Avviso di Sicurezza Urgente cobas e 801 problema sullo stantuffo della siringa

Nome Prodotto	cobas® 8000 modular analyzer series cobas e 801 module
Parte strumento interessata GMMI / Part No	PLUNGER (798-3203)
Strumenti/sistemi coinvolti	cobas e 801 (GMMI 07682913001) dal numero seriale 1601-01 al 18E6-10
Versione software	Non Applicabile
Tipo di Azione	Field Safety Corrective Action (FSCA)

Rif. FSN-CPS-2018-002

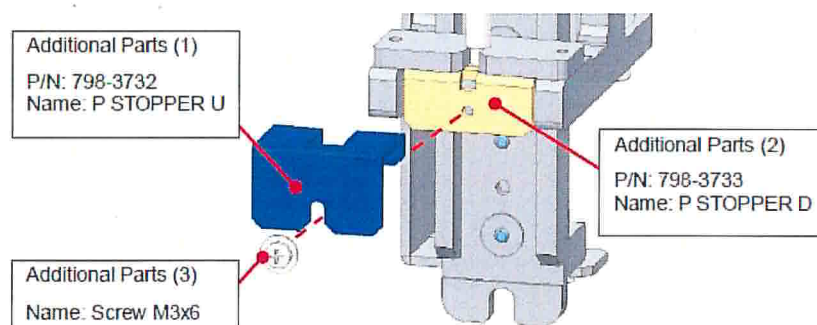
Per i moduli **cobas e 801** è richiesta l'installazione obbligatoria di una guida dello stantuffo della siringa per le siringhe R1, R2 e PW, dai numeri di serie da 1601-01 a 18E6-10, come illustrato di seguito:

Il kit di modifica dell'hardware (parti aggiuntive in figura) è già disponibile nel nostro magazzino. L'installazione di questo kit richiede pochi minuti, se lo strumento è disponibile in [standby].

Questa modifica assicura il corretto posizionamento e movimento degli stantuffi della siringa indicati e previene quindi il problema.
